<div>平阳县规划建设 勘测设计院有限公司</div>	建设单位	平阳县鳌江镇第四中学		
	工程名称	学生食堂、活动室室内装修工程		
	项目名称	平阳县鳌江镇第四中学		
设计变更通知书	工程编号	J2016-11	日期	2017.08.23
	乙级工程设计证书编号A233013530	专业	序号

变改原因：业主要求

附图2

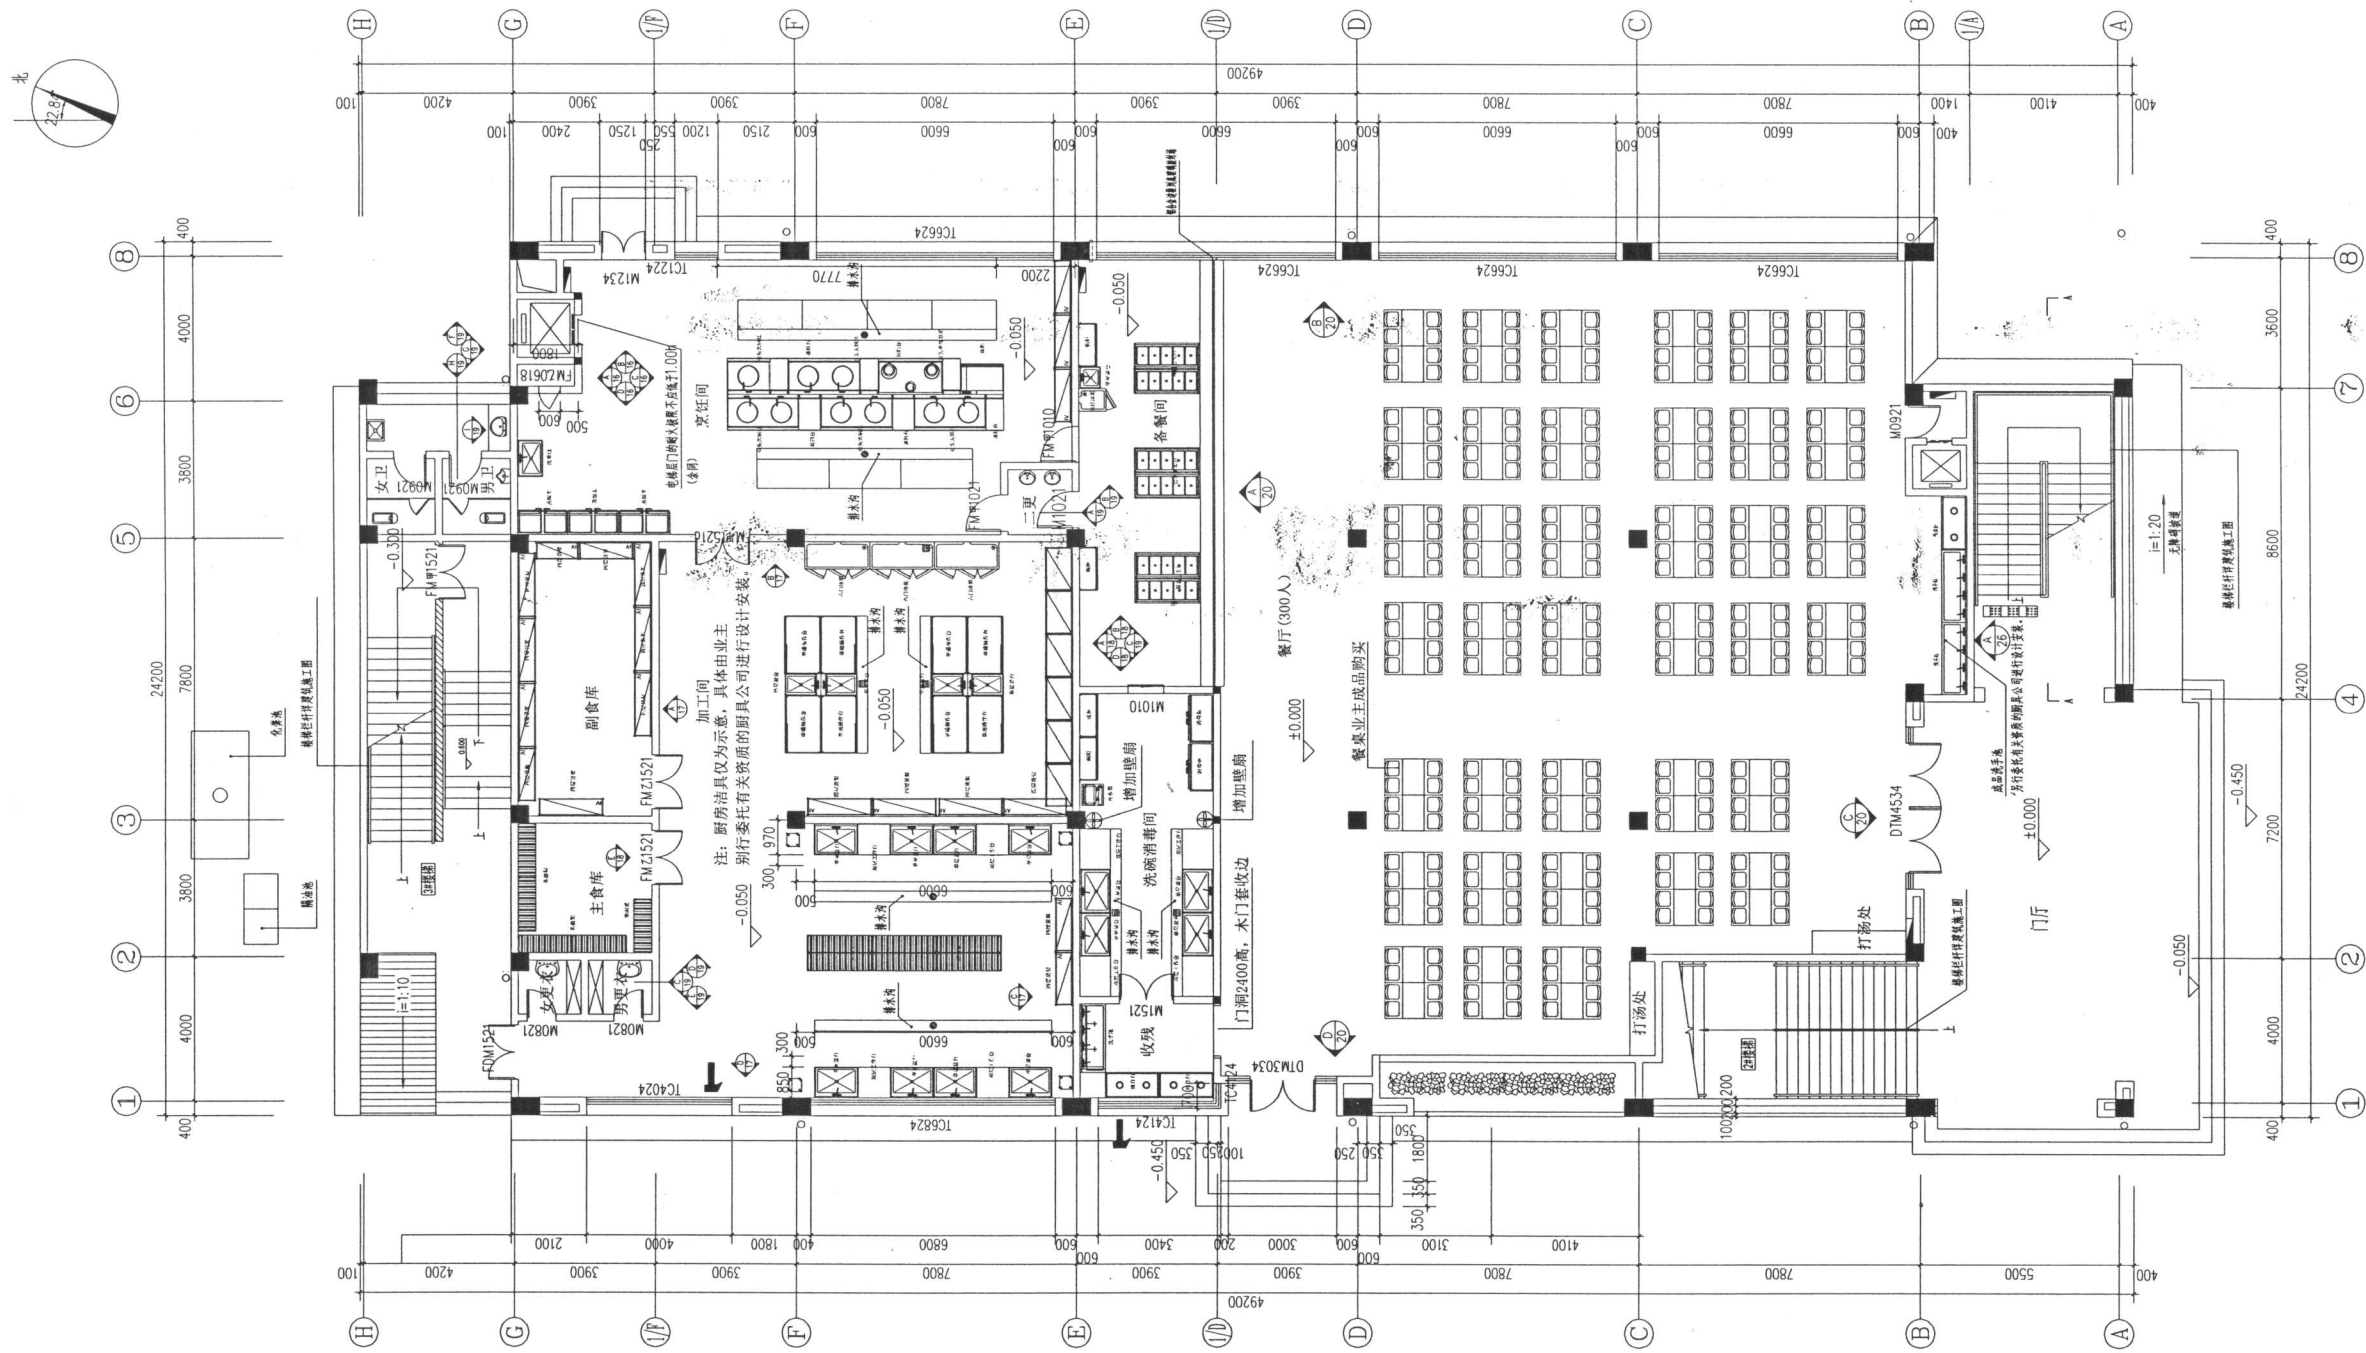
4. 一层洗碗消毒间增加壁扇, 详附图2。二层洗碗消毒间增加壁扇, 详附图4。

附图3

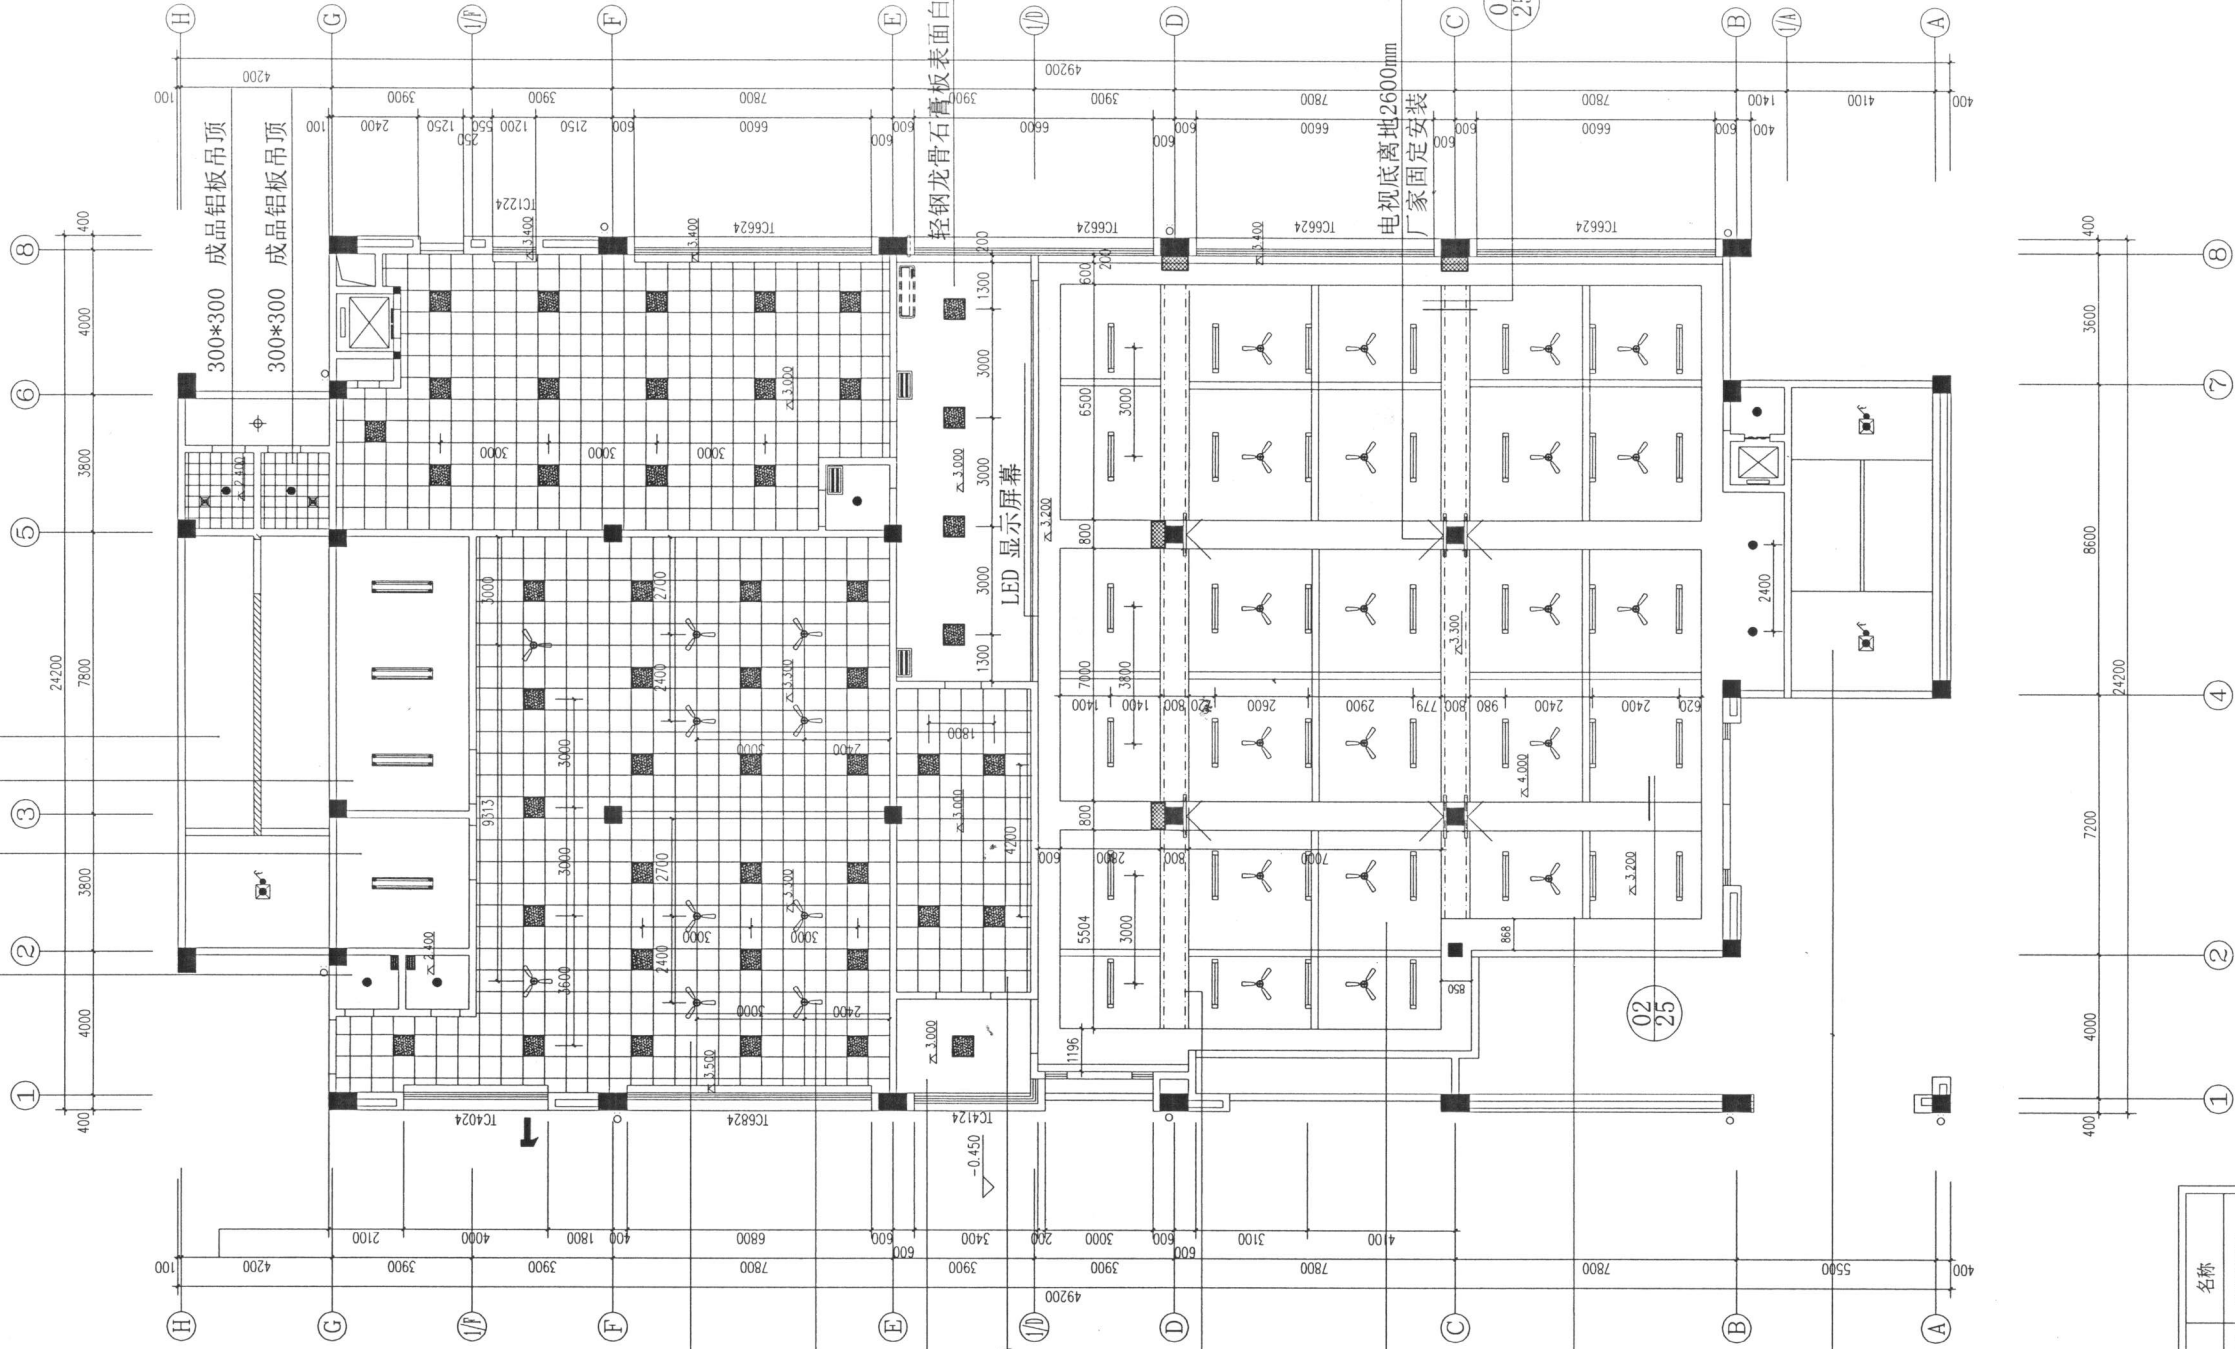
5. 一层加工间增加吊扇, 吊扇风叶离地不应低于2.8米, 吊扇严格按照国家相应规范安装, 吊扇位置详见附图3
